## ロールタップ先端形状 及び 包装表記変更のお知らせ②

※インフォメーションNO.23-1 (2023.10)続報。対象商品の追加案内。

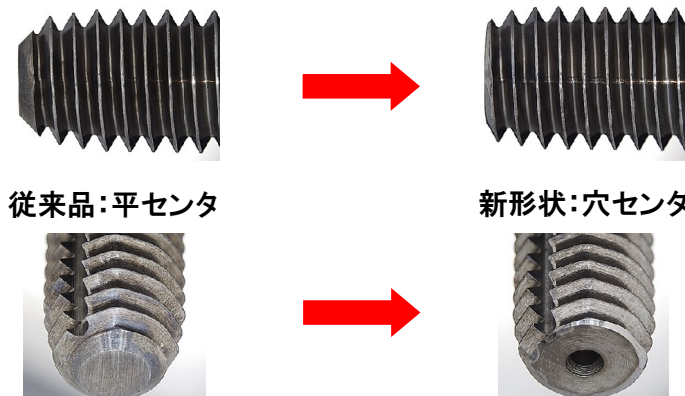
①対象ロールタップ 食付き2山(Bタイプ)の先端形状を平センター→穴センターに変更

メリット: タップ先端の切り残しが無くなる事で、止り穴加工においてめねじ奥ギリギリまで加工が可能です。

②ケース包装表記の変更

「形状注意 穴センター」という表記を追加します
